# Bakkabraut 2-4, Bryggjuvör 1, 2, 3, Þinghólsbraut 77 og 79.

Svæði 13 á þróunarsvæði á Kársnesi (ÞR-1)

Tillaga að breyttu deiliskipulagi  
Umsögn skipulagsdeilda  
2/2

15. desember 2022, uppfært 25. maí 2023

Skýringarmynd: Breytingar frá áður kynntri tillögu.

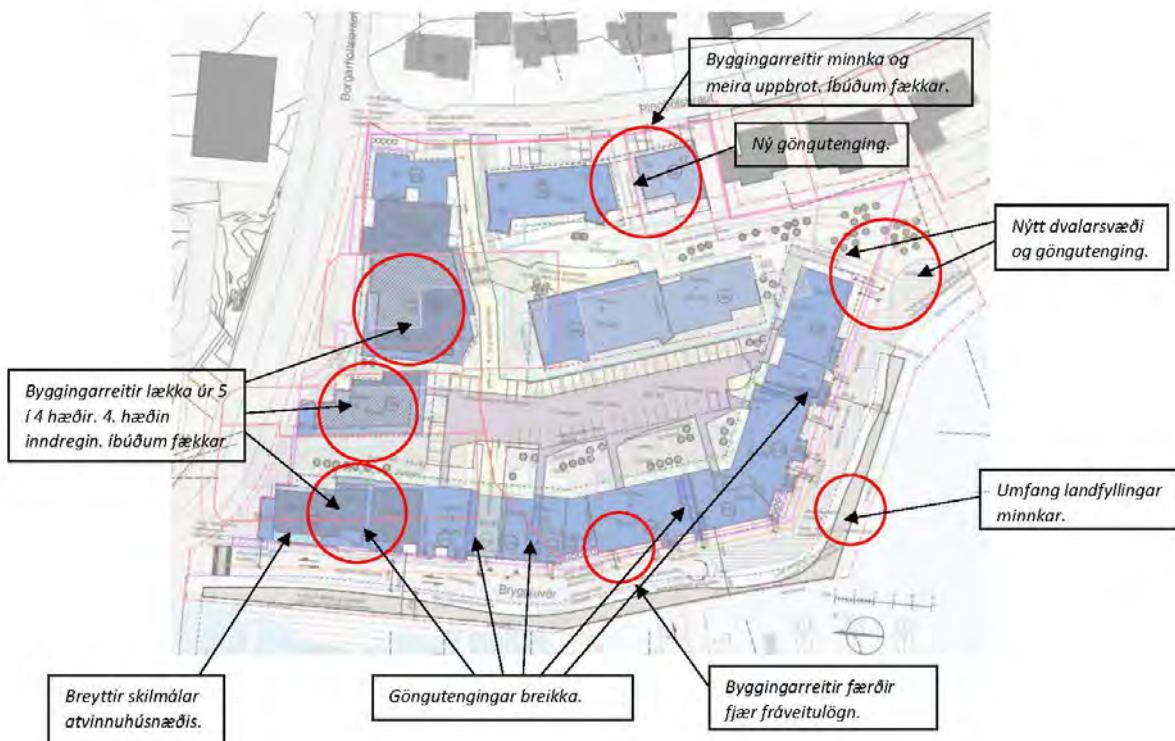
Á fundi skipulagsráðs þann 4. apríl 2022 var lögð fram tillaga að breyttu deiliskipulagi löðanna dags. Þar sem unnið hafði verði úr þeim sjónarmiðum sem fram komu og þau höfð til hliðsjónar í útfærslu tillögunnar.

- Dregið úr áætluðu byggingarmagni tillögunnar. Heildarbyggingarmagn fer úr 26.675 m<sup>2</sup> í 24.995 m<sup>2</sup>.
- Íbúðum fækkar, heildaríbúðafjöldi tillögunnar fer úr 160 í 150.

- Umfang byggingarreita minnkar og þeir brotnir upp við Þinghólsbraut. Tekið mið af byggingarlínu núverandi húsa við Þinghólsbraut.
- Byggingarreitir lækka svo byggðin verður á 2-4 hæðum í stað 2-5 hæða. Kvöð sett um að fjórða hæðin verði innregn.

- Dregið úr umfangi landfyllingar úr 1.700 m<sup>2</sup> í 730 m<sup>2</sup>.
- Byggingarreitir færðir fjær fráteitulögnum á suður- og vesturhluta skipulagssvæðisins.

- Dvalarsvæði komið fyrir á suðurhluta skipulagssvæðisins sem tengist göngustíg.
- Göngutengingar frá vesturhluta skipulagssvæðisins breikkaðar.
- Ný göngutenging frá Þinghólsbraut að dvalarsvæði á austurhluta skipulagssvæðisins.

- Skilgreiningu á atvinnuhúsnæði á norðvesturhluta skipulagssvæðisins breytt í greinargerð.
